福島第一原子力発電所 特定原子力施設に係る実施計画変更比較表（第Ⅱ章 2.5 汚染水処理設備等）

福島第一原子力発電所 特定原子力施設に係る実施計画変更比較表 (第III章 第3編 2.2.2 敷地内各施設からの直接線ならびにスカイシャイン線による実効線量)

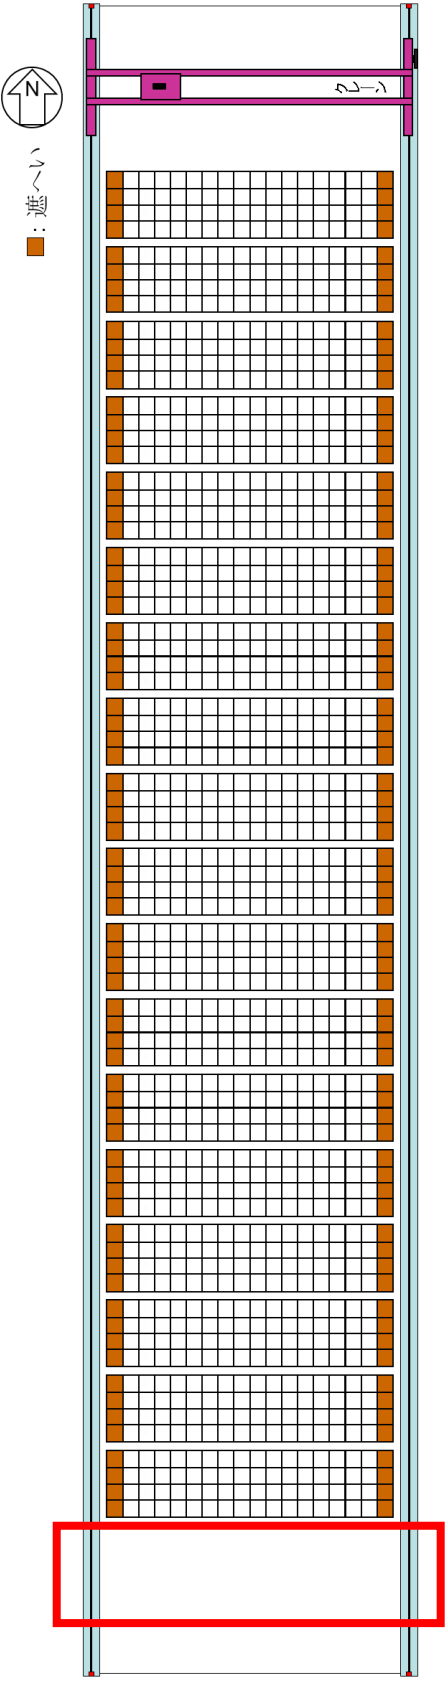
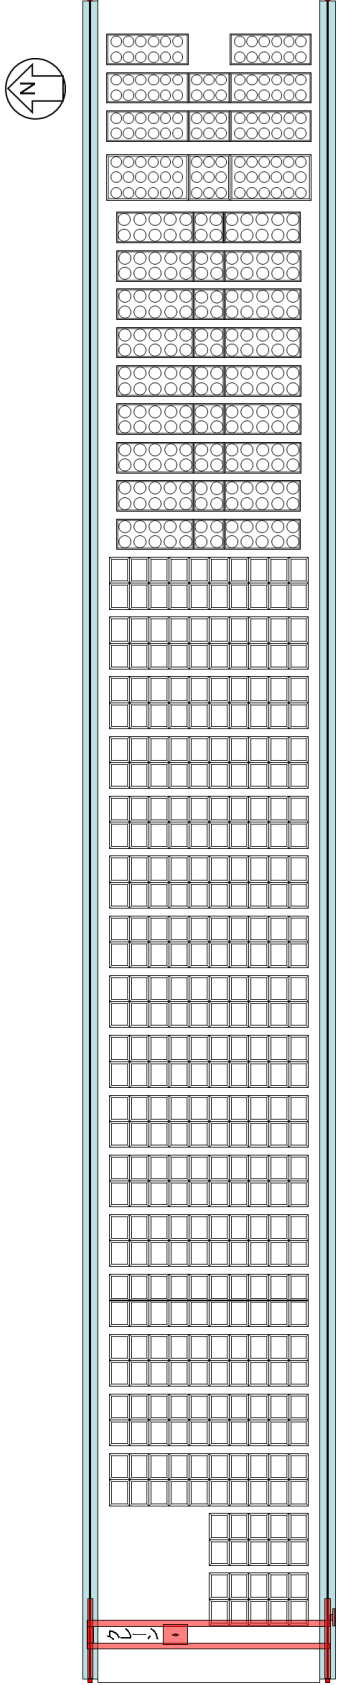
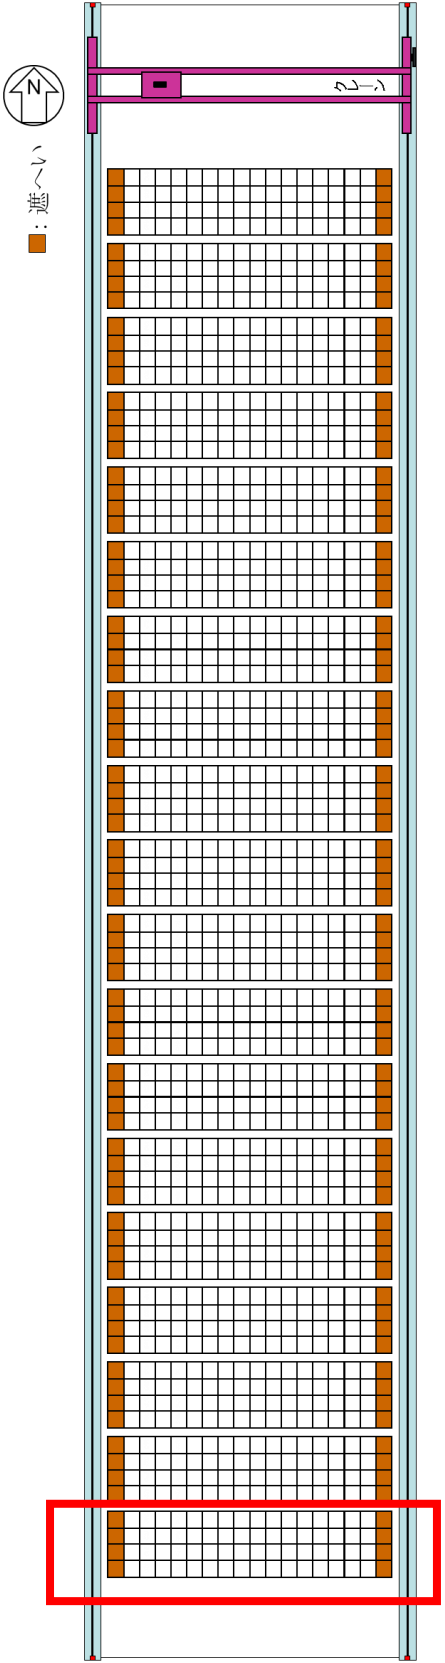
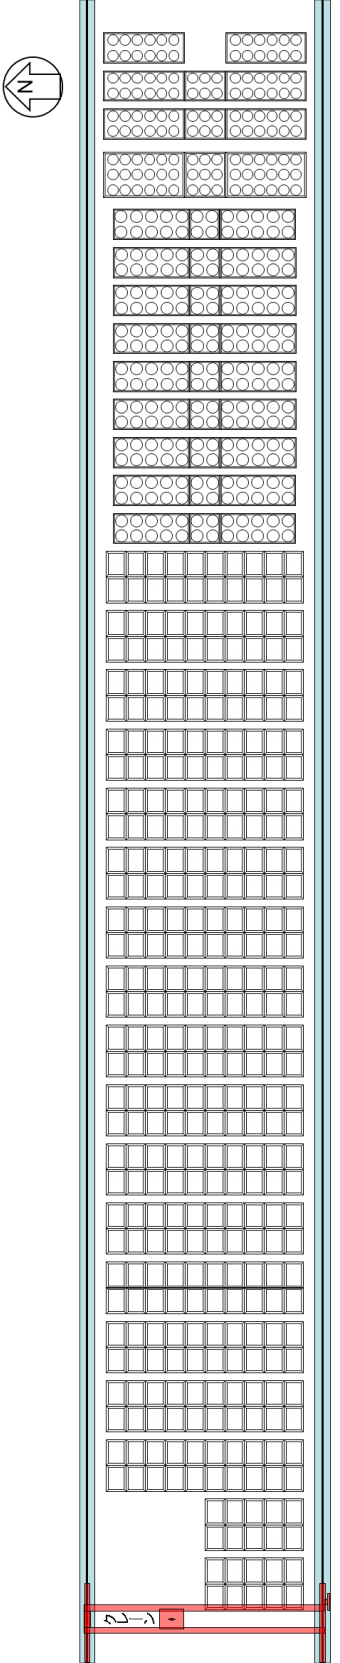
変更前	変更後	変更理由
<p style="text-align: center;">添付資料-2</p> <p style="text-align: center;">主要設備概要図</p> <p>(中略)</p>  <p style="text-align: center;">(c) 第三施設</p>  <p style="text-align: center;">(d) 第四施設</p> <p style="text-align: center;">図-5 使用済セシウム吸着塔一時保管施設概要図 (2/2)</p>	<p style="text-align: center;">添付資料-2</p> <p style="text-align: center;">主要設備概要図</p> <p>(中略)</p>  <p style="text-align: center;">(c) 第三施設</p>  <p style="text-align: center;">(d) 第四施設</p> <p style="text-align: center;">図-5 使用済セシウム吸着塔一時保管施設概要図 (2/2)</p>	<p>H I C 格納用ボックスカルバート保管体数の変更に伴う図面更新 (19ブロック目追加)</p>

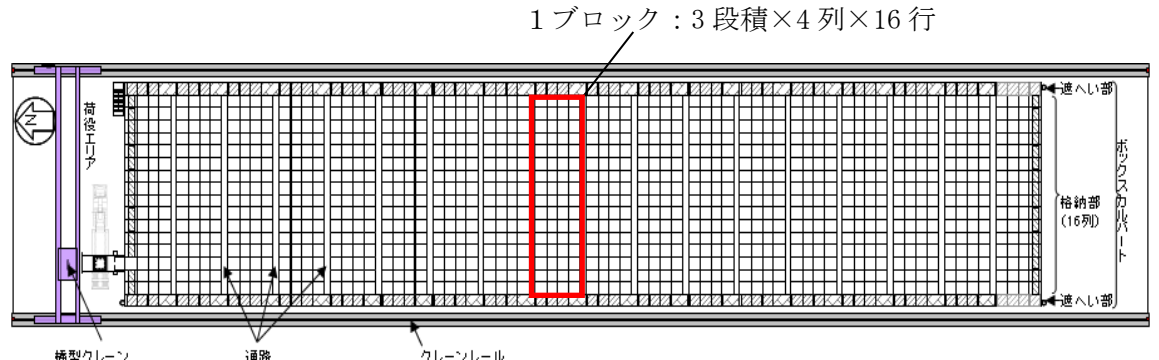
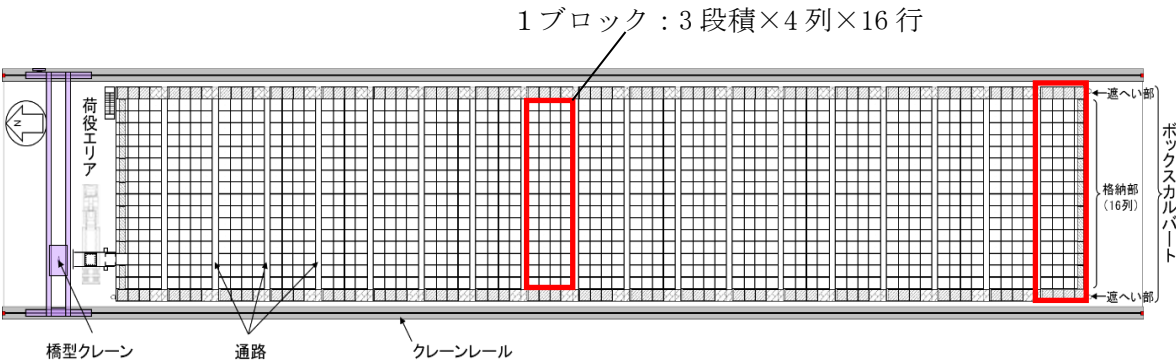
変更前	変更後	変更理由
<p>2.2 設計方針 (中略)</p> <p>2.2.2 漏えい発生防止, 拡大防止, 検知機能 (中略)</p> <p>格納中の HIC からの漏えい検出については, HIC1 基の全量漏えいにおいて漏えいを検出できるよう, 漏えい検出装置を設置する(図7)。漏えいを検出した場合には, 免震重要棟集中監視室等に警報を発生し, 適切な対応を図る。</p>  <p>1. ● は漏えい検出器を示す。 2. □ は検出範囲を示す。</p> <p>図7 漏えい検出器設置図</p> <p><u>漏えい検出器未設置のエリアについては, 底部に漏えい物の流れ込みがないことを容易に確認できるよう, ボックスカルバート連結範囲(図1.2参照)ごとに偏りなく選んだ4ヶ所を空き運用として漏えいの有無を確認する。連結範囲ごとに格納開始から1ヶ月ごとに1回(4ヶ所, 以下同じ), 格納完了後の1ヶ月以内に1回, 以後3ヶ月以内ごとに1回の確認を行う。</u></p> <p>(中略)</p>	<p>2.2 設計方針 (中略)</p> <p>2.2.2 漏えい発生防止, 拡大防止, 検知機能 (中略)</p> <p>格納中の HIC からの漏えい検出については, HIC1 基の全量漏えいにおいて漏えいを検出できるよう, 漏えい検出装置を設置する(図7)。漏えいを検出した場合には, 免震重要棟集中監視室等に警報を発生し, 適切な対応を図る。</p>  <p>1. ● は漏えい検出器を示す。 2. □ は検出範囲を示す。</p> <p>図7 漏えい検出器設置図</p> <p><u>(記載の削除)</u></p> <p>(中略)</p>	<p>HIC格納用ボックスカルバート保管体数の変更に伴う図面更新(19ブロック目追加)</p> <p>漏えい検出器設置完了に伴う記載の削除</p>

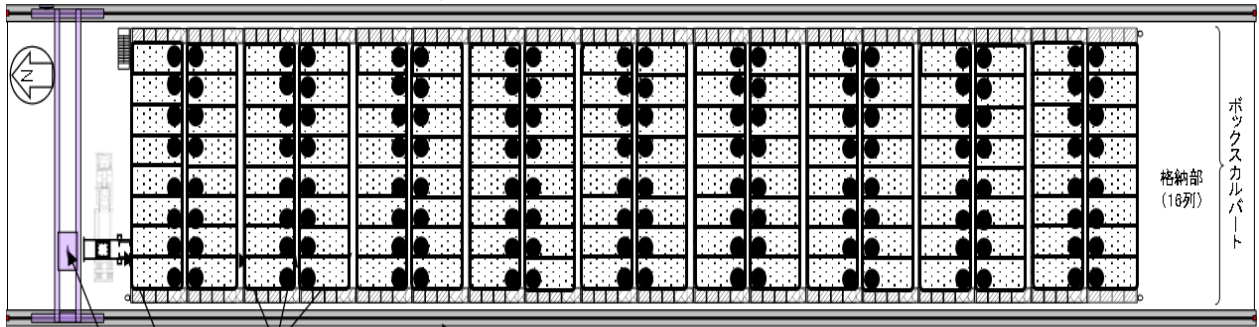
変更前	変更後	変更理由
<p>2.2.3 遮へい機能 (中略)</p> <p>下段、中段、上段における HIC 配置</p>	<p>2.2.3 遮へい機能 (中略)</p> <p>下段、中段、上段における HIC 配置</p>	<p>炭酸塩スラリー線量実績の反映に伴う記載の変更</p>
<p>図10 ボックスカルバート概要図</p> <p>敷地境界線量評価に際しては、高線量HICとして第Ⅲ編3.2.2.2表2.2.2-1にいうスラリー（鉄共沈処理）入りHIC432体及び吸着材3入りHIC432体を、低線量HICとして同じくスラリー（炭酸塩沈殿処理）入りHIC2592体をモデル化（図10は1ブロック分のみの配置を示す）している。</p>	<p>図10 ボックスカルバート概要図</p> <p>敷地境界線量評価に際しては、高線量HICとして「Ⅲ特定原子力施設の保安 第3編2.2.2敷地内各施設からの直接線ならびにスカイシャイン線による実効線量」表2.2.2-1におけるスラリー（鉄共沈処理）入りHIC456体及び吸着材3入りHIC456体を、低線量HICとして同じくスラリー（炭酸塩沈殿処理）入りHIC2736体をモデル化（図10は1ブロック分のみの配置を示す）している。</p> <p>低線量HICは、HIC表面線量実績が最大でも14mSv/hに満たないことを考慮して、放射能濃度は「Ⅲ特定原子力施設の保安 第3編2.2.2敷地内各施設からの直接線ならびにスカイシャイン線による実効線量」表2.2.2-1に記載の値の3/4と設定する。この値にて、評価モデルとしての表面線量は21mSv/hであり14mSv/hを上回ることから設定は保守的である。</p>	<p>記載の適正化</p> <p>HIC格納用ボックスカルバート保管体数の変更</p> <p>炭酸塩スラリー線量実績の反映に伴う記載の充実</p>
